Künstlerhaus
Königstraße 93

Baumaßnahme:
Generalsanierung
3. BA

Genehmigungsplanung - abschließende Tektur

E-02 Grundriss **2. Untergeschoss** M 1/100

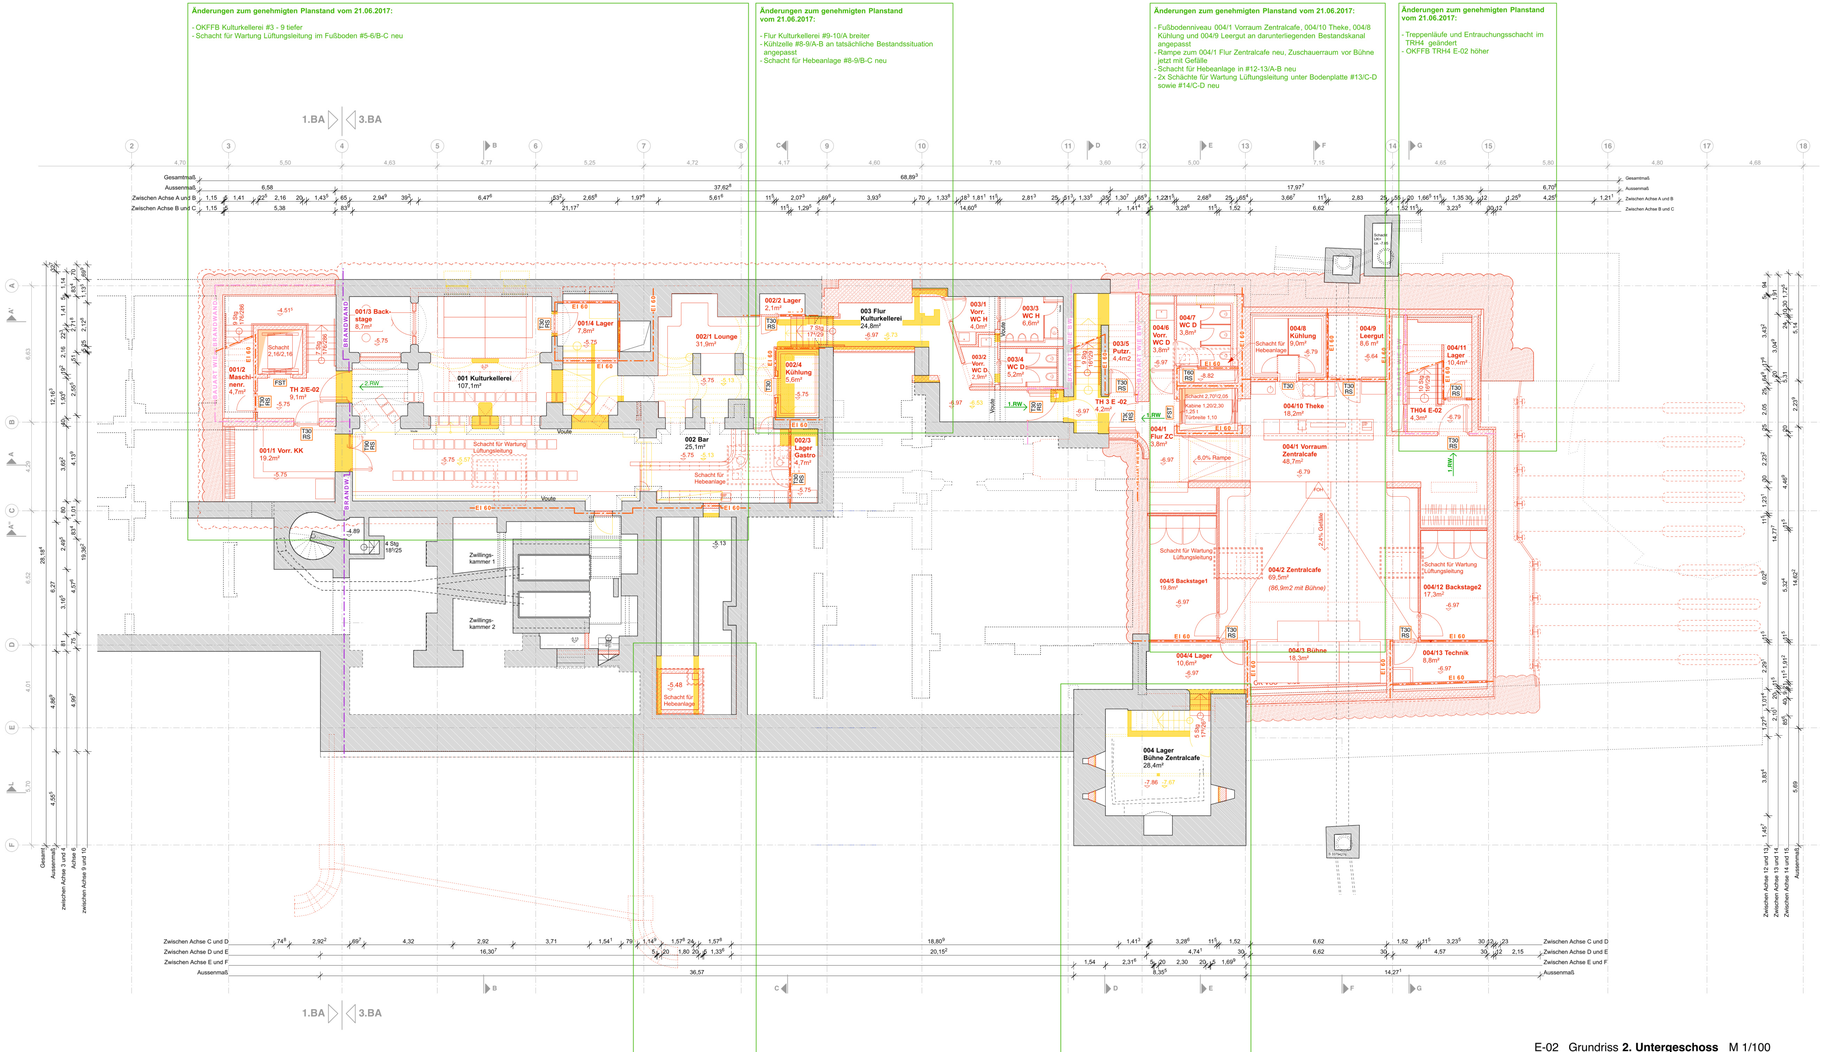
Generelle Änderungen zum genehmigten Planstand vom 21.06.2017

- Brandschutzqualitäten von Wänden und Türen an den fortgeschriebenen Brandschutznachweis angepasst

E-01 Grundriss **1. Untergeschoss** M 1/100

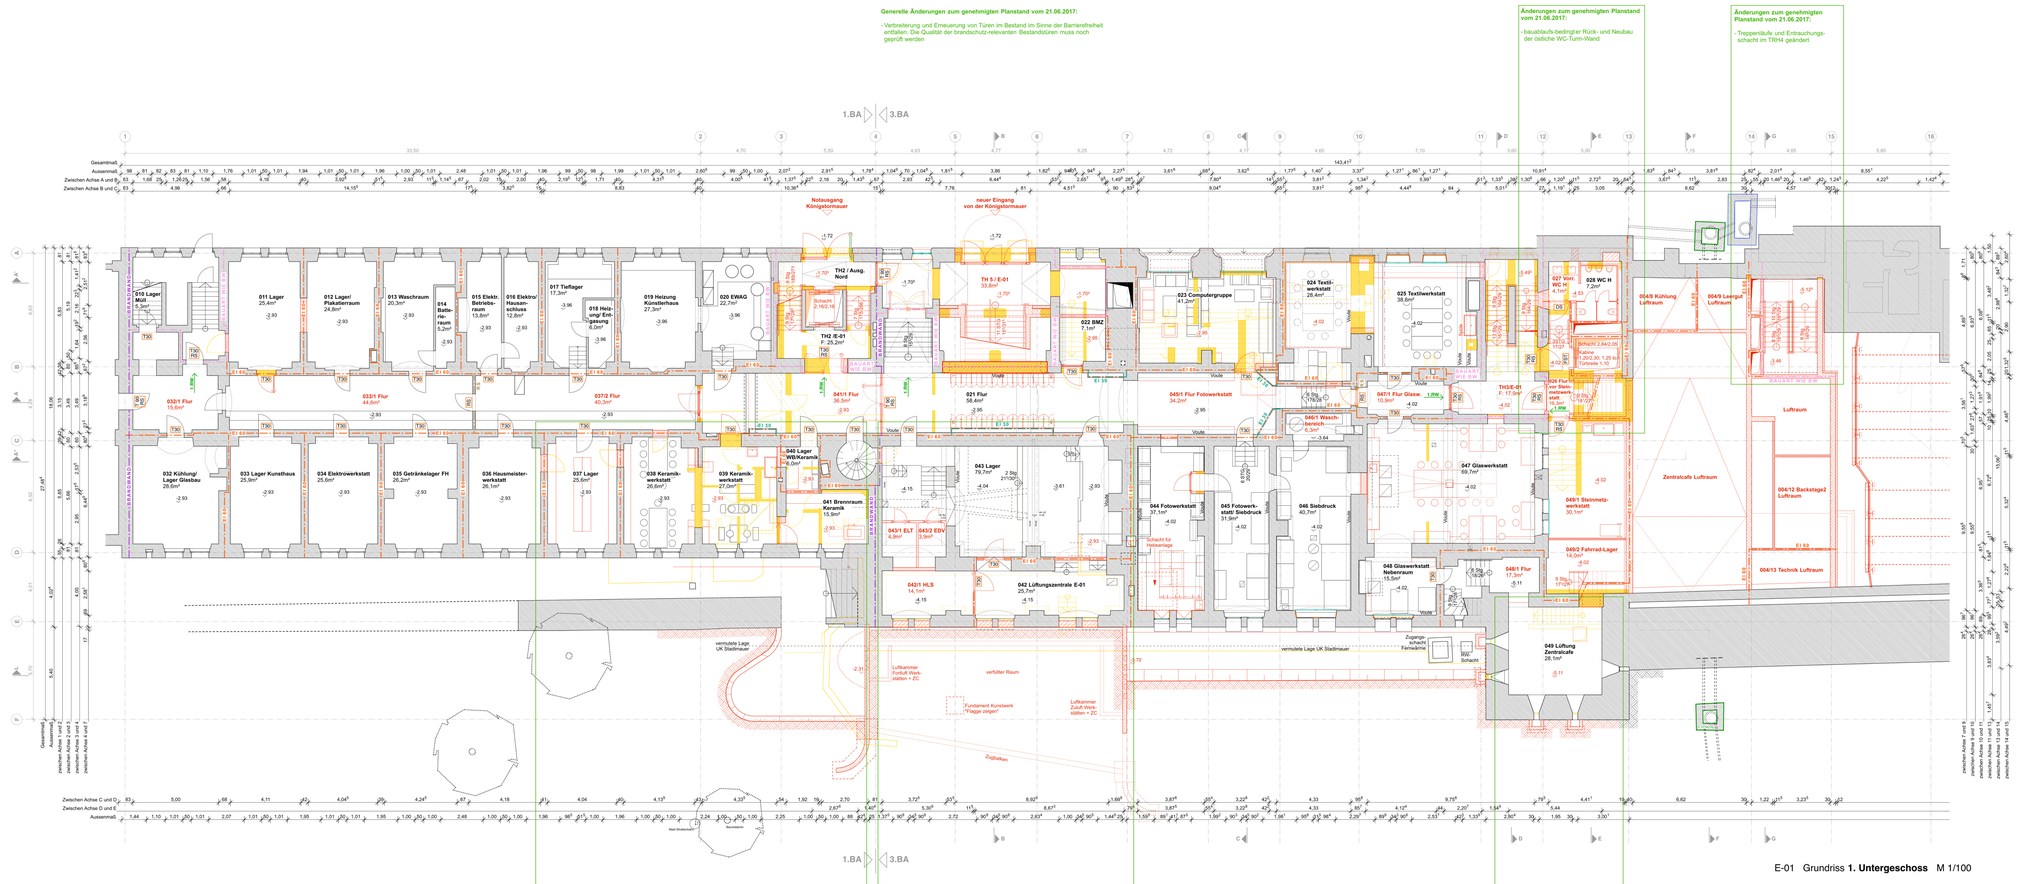
- Personal-WC umorganisiert
- bauablaufs-bedingter Rück- und Neubau der östliche WC-Turm-Wand

- Treppenläufe und Exntrauchungs-schacht im TRH4 geändert

- Anbindung des Bunker an Lager Werkbund entfällt

- Fluchtweg-Treppe von Terrasse Kulturgarten zum Werkhof von Brücke zum Laubengang im Osten verschoben

E-01+1 Grundriss **1. Zwischengeschoss** M 1/100

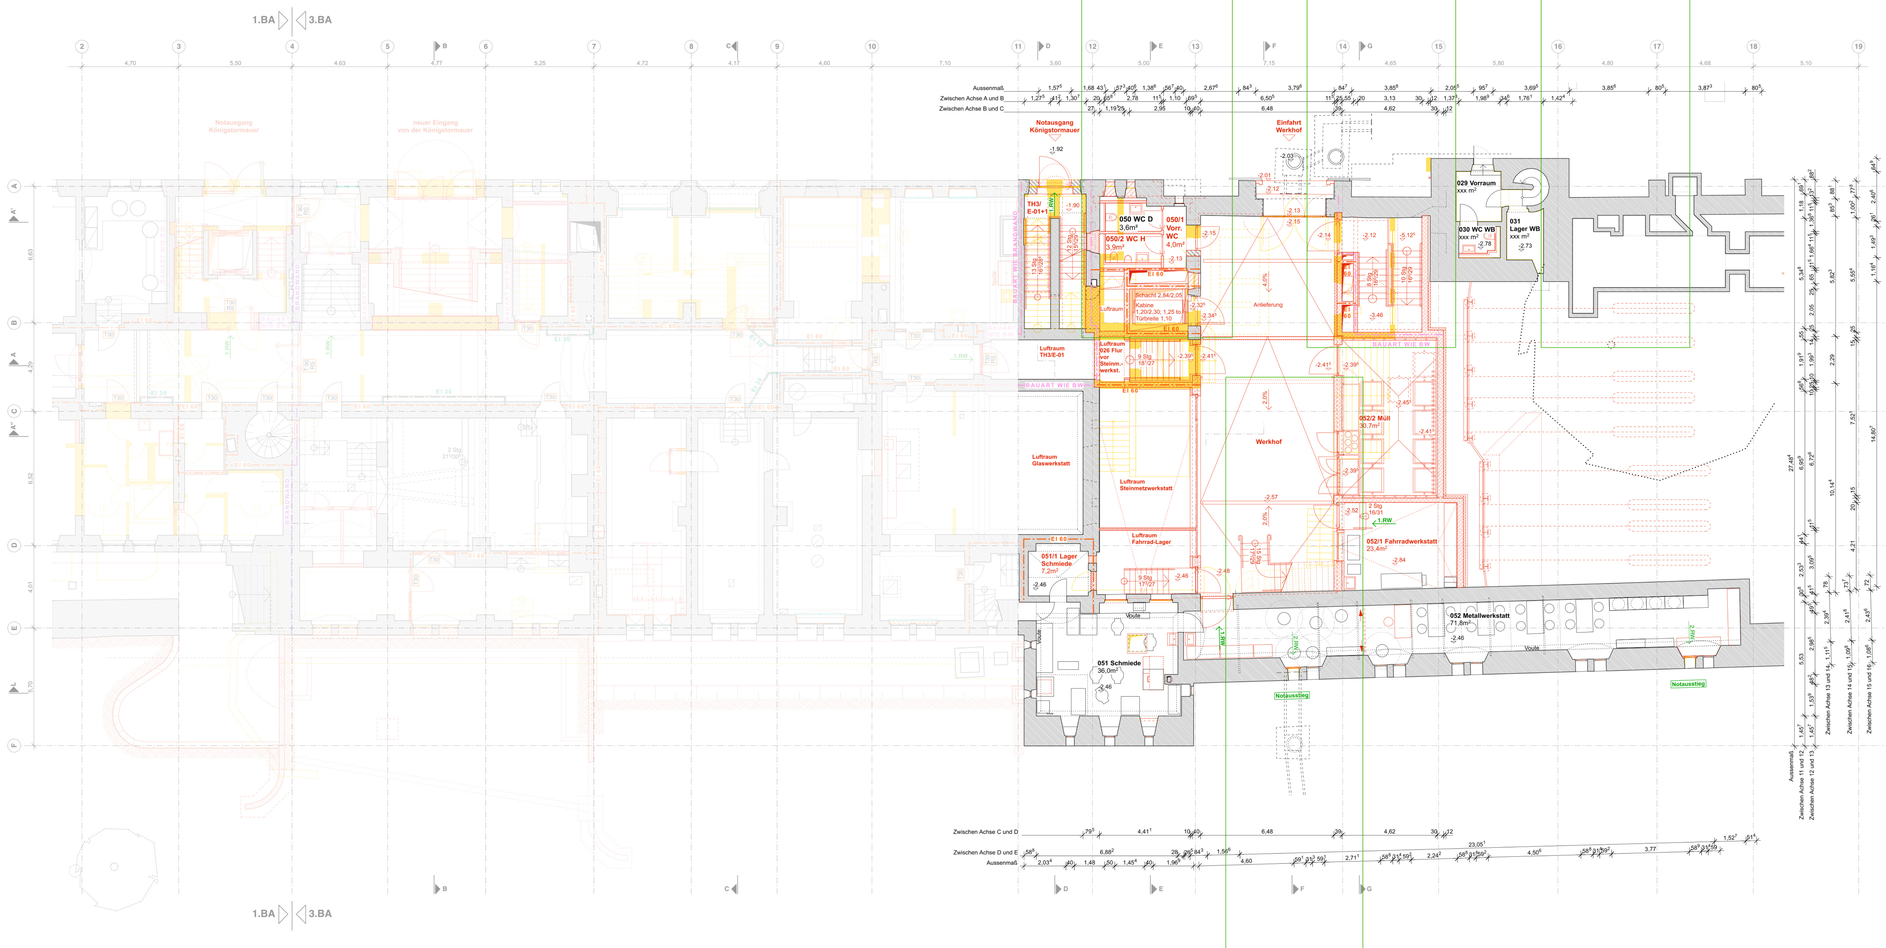
- WC-Anlage in #2-3/A-B angepasst: Unterteilung in Herren- und Damen-WC
- barrierefreies WC in #3/C jetzt größer
- TRH 2: rechte Tür zum Flur entfällt

- Personal-Bereich: Brandschutz zwischen Personal und Leergut entfällt
- Lager Auguste: Brandschutz zwischen Lager Auguste und Flur Auguste entfällt

- Damen-WC umorganisiert
- bauablaufs-bedingter Rück- und Neubau der östliche WC-Turm-Wand

- Damen-WC Kulturgarten umorganisiert, jetzt mit Fenster für natürliche Belüftung

- Neubau Herren-WC Kulturgarten ergänzt

E 00 Grundriss Erdgeschoss M 1/100

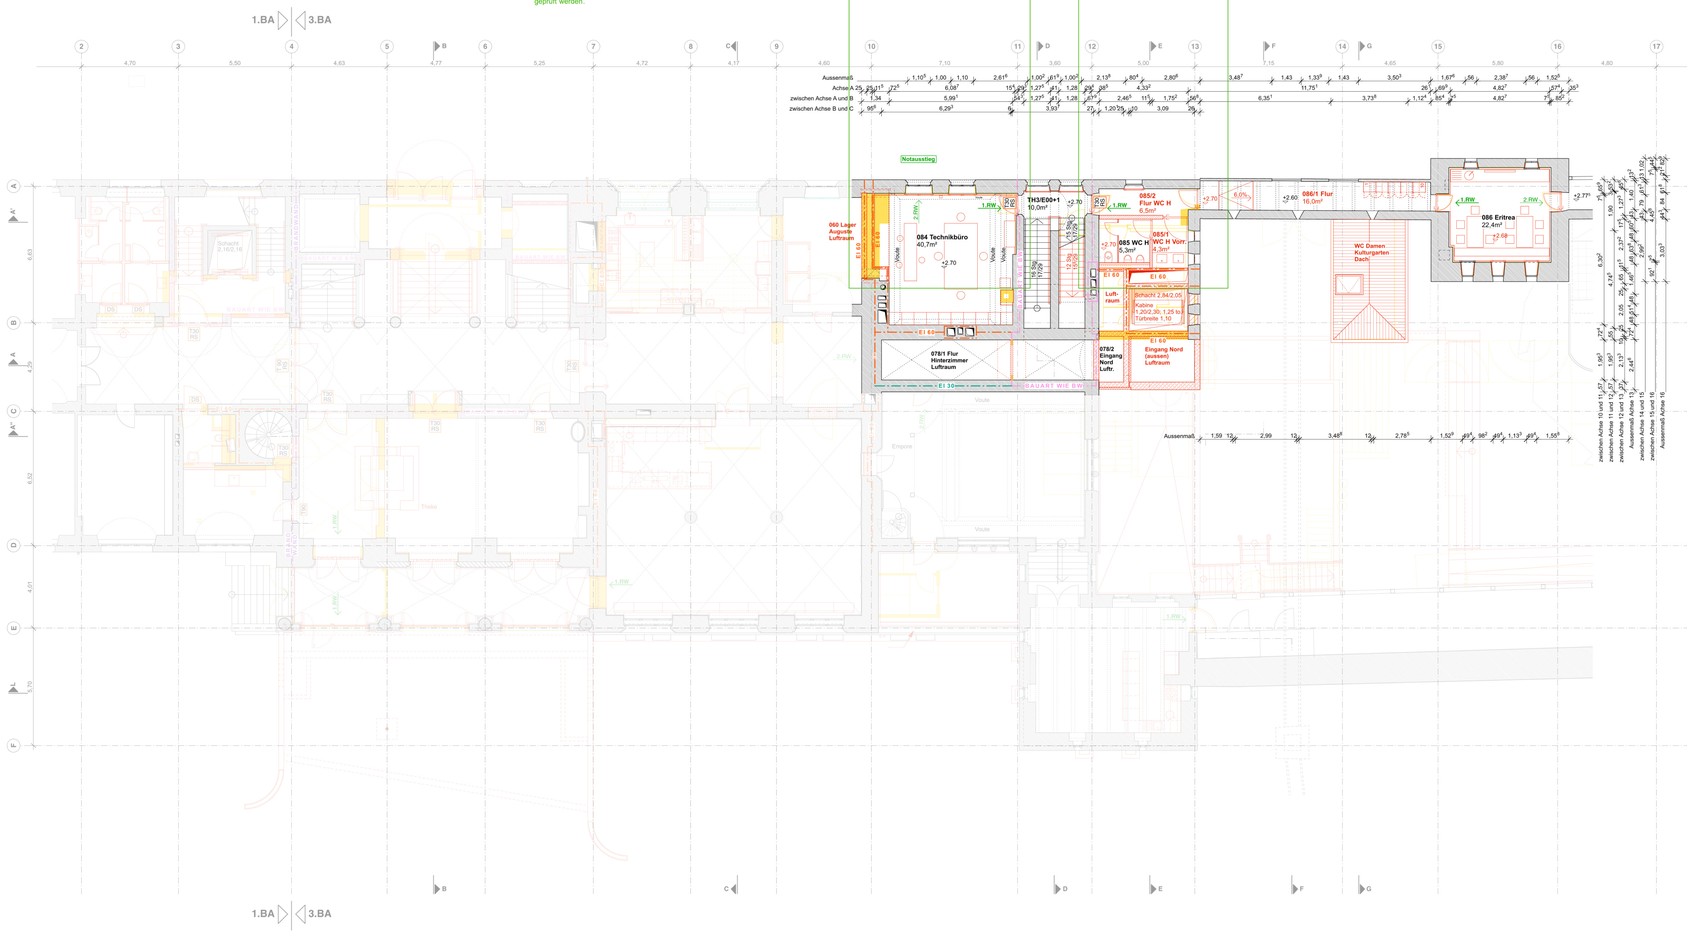
- Eingangshalle: Unterteilung des Raums mit flexiblen Trennwänden entfällt
- Eingangsplatz: Kunstwerkwerk "Flagge zeigen" ergänzt

- Fluchtweg-Treppe von Terrasse Kulturgarten zum Werkhof von Brücke zum Laubengang im Osten verschoben
- neue Fluchtweg-Treppe vom Laubengang führt jetzt nach Abbruch der Bestandstreppe bei #13-14 über die erhöhte Treppe bei # 16 in den Kulturgarten
- Terrasse Hinterzimmer jetzt über neue Treppe an Laubengang und angrenzenden Hinterzimmer Nebenraum angebunden

- Brandschutzqualitäten von Wänden und Türen an den fortgeschriebenen Brandschutznachweis angepasst
- Verbreiterung und Erneuerung von Türen im Bestand im Sinne der Barrierefreiheit entfallen. Die Qualität der brandschutz-relevanten Bestandstüren muss noch geprüft werden.

- 084 Technikbüro: konstruktionsbedingter Rück- und Neubau Wand in #10

- Herren-WC umorganisiert
- bauablaufs-bedingter Rück- und Neubau der östliche WC-Turm-Wand

E +01 Grundriss **1. Obergeschoss** M 1/100

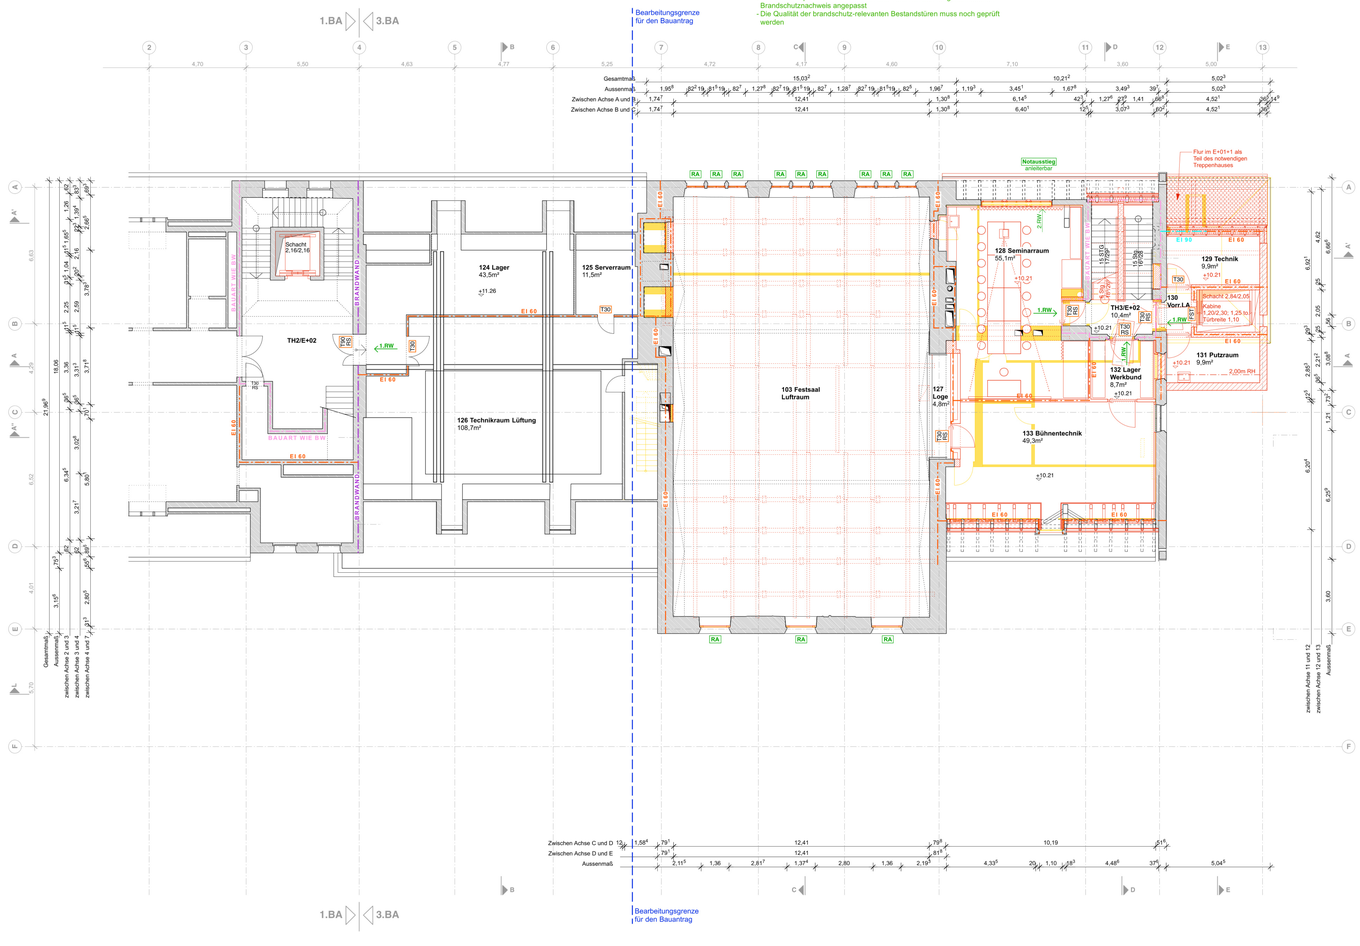
- Brandschutzqualitäten von Wänden und Türen an den fortgeschriebenen Brandschutznachweis angepasst.
- Verbreiterung und Erneuerung von Türen im Bestand im Sinne der Barrierefreiheit entfallen. Die Qualität der brandschutz-relevanten Bestandstüren sind noch zu prüfen

- 105 Künstlerumkleide: konstruktionsbedingter Rück- und Neubau Wand in #10; Sanitärbereiche umorganisiert; Fenster neu
- Deckenaussparung für Leiteraufstellplatz im darunterliegenden 103/1 Backstage neu

- Herren-WC umorganisiert
- Verlauf der Treppenhaus-Wand geändert

E +02 Grundriss **2. Obergeschoss** M 1/100

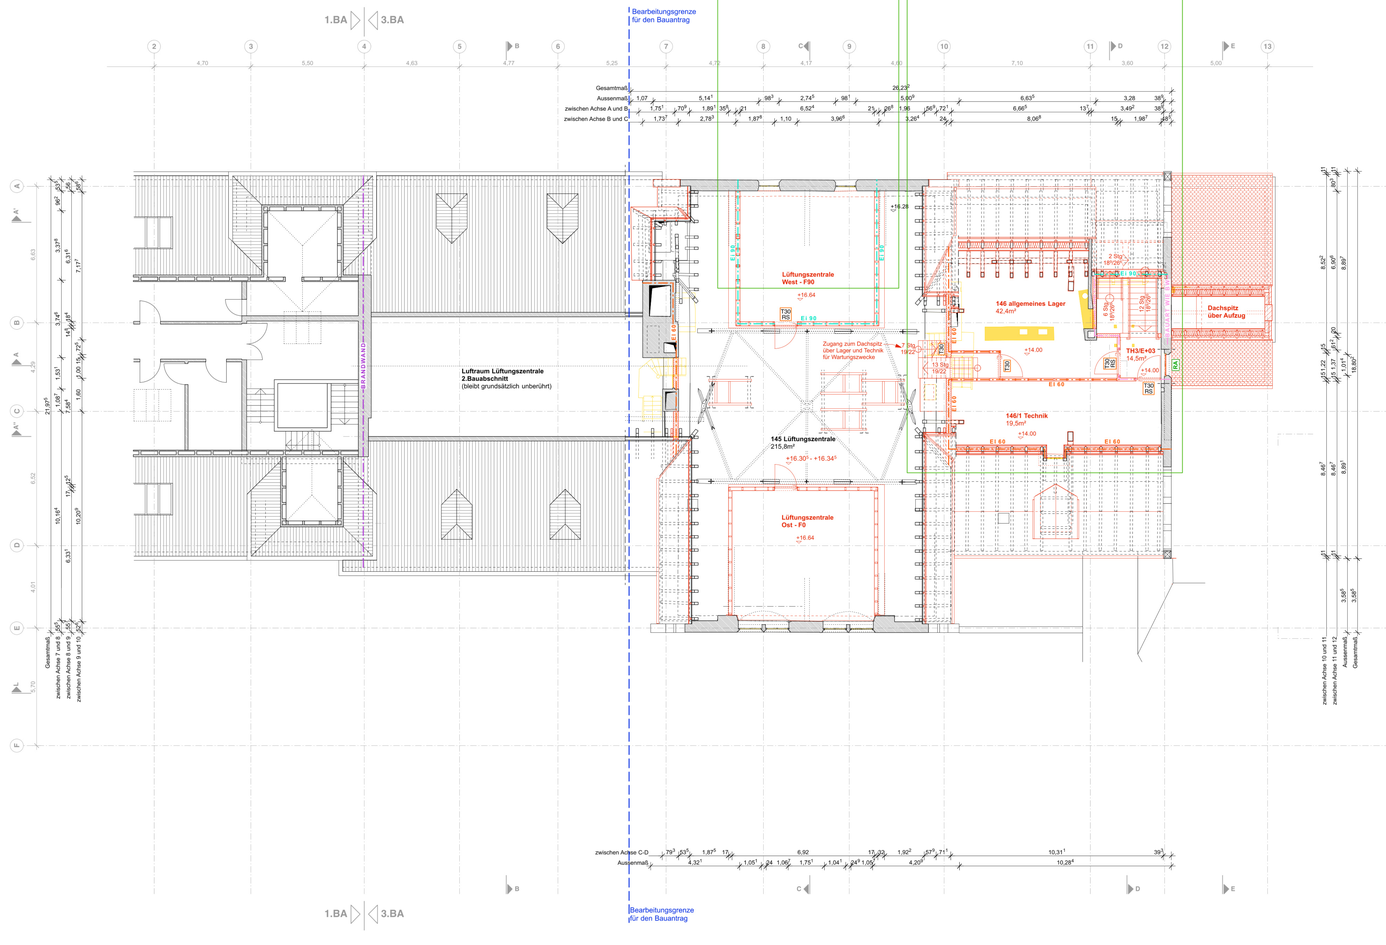
- Brandschutzqualitäten von Wänden und Türen an den fortgeschriebenen Brandschutznachweis angepasst
- Verbreiterung und Erneuerung von Türen im Bestand im Sinne der Barrierefreiheit entfallen. Die Qualität der brandschutz-relevante Bestandstüren muss noch geprüft werden.

- Lüftungszentrale West - F90: Notausstieg Fenster in #8 entfällt

- 145 Lüftungszentrale: Zugang zum Dachspitz über 146 Lager und 146/1 Technik für Wartungszwecke neu
- Grundriss kleiner Dachboden umorganisiert: 146/1 Technik größer, Rück- und Neubau der Treppe zu 145 Lüftungszentrale in veränderter Lage
